Armadillo-400 シリーズ リビジョン情報

Version 1.1.2

2011/05/23

Armadillo-400 シリーズリビジョン情報

図 10.1 クロストークノイズ対策推奨回路

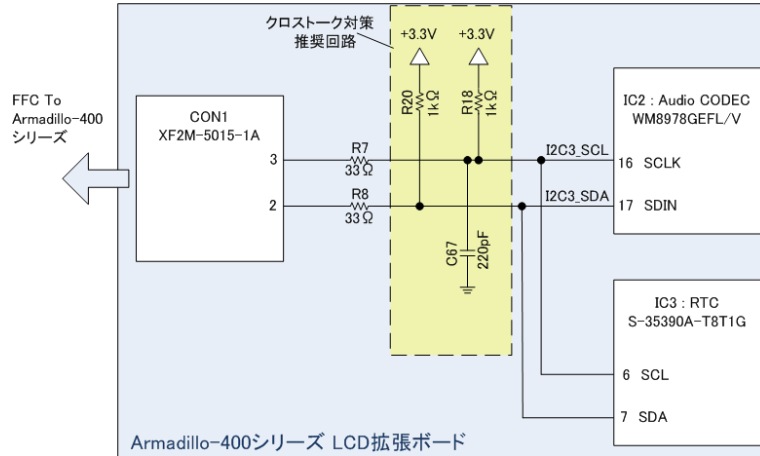
10.1.1. A400-LCD-Erratum #1: I2C バスが使用不可能になる

オーディオコーデックとリアルタイムクロックの同時使用時に、FFC(Flexible Flat Cable)のクロストークノイズが原因で I2C バスのアービトレーションロストが発生する可能性があります。この現象が発生した場合は、以降再起動を行うまで I2C バスを使用した通信を行うことができなくなります。

Armadillo-400 シリーズ LCD 拡張ボード 製品リビジョン A を参考に拡張ボードを設計する場合には、クロストークノイズの対応として次の対策を行うことを推奨します。

対象	内容
I2C3_SCL - +3.3V 間プルアップ抵抗(R18)	10k Ω を 1k Ω に変更
I2C3_SDA - +3.3V 間プルアップ抵抗(R20)	10k Ω を 1k Ω に変更
I2C3_SCL - GND 間	220pF のコンデンサを追加

「10.1.1. A400-LCD-Erratum #1: I2C バスが使用不可能になる」の対策として、「10.1.1.3. 対応」の回路を追加しました。

図 10.2 ESD 対策推奨回路

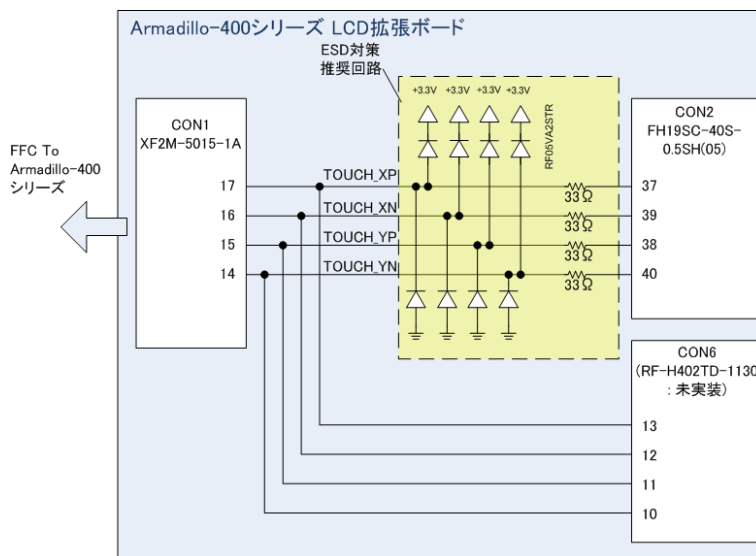
10.1.2. A400-LCD-Erratum #2: i.MX257 の AD 入力端子が故障する

タッチスクリーン信号に入力保護回路が無い場合、ESD(ElectroStatic Discharge)が印加された場合にタッチスクリーンの入力に使用している i.MX257 の AD 入力端子が故障する可能性があります。

Armadillo-400 シリーズ LCD 拡張ボード 製品リビジョン A を参考に拡張ボードを設計する場合には、ESD が印加された場合の対応として次の対策を行うことを推奨します。この対策により、タッチスクリーンの入力に使用している i.MX257 の AD 入力端子が故障する可能性を低減することができます。

対象	内容
<ul style="list-style-type: none"> TOUCH_XP - CON2(37 番ピン)間 TOUCH_XN - CON2(39 番ピン)間 TOUCH_YP - CON2(38 番ピン)間 TOUCH_YN - CON2(40 番ピン)間 	<ul style="list-style-type: none"> ダンピング抵抗(33Ω)を追加 外付け素子(ダイオード等)による入力保護回路を追加

ダンピング抵抗の挿入に伴い、タッチスクリーンの入力に使用している i.MX257 の AD 入力端子に入力される値が変化します。そのため、タッチスクリーンのキャリブレーション(位置補正)を行う必要があります。

- ・「10.1.2.3. 対応」の回路を追加
- ・ CON6(汎用 LCD インターフェース)の位置を LCD の内側に移動^[1]
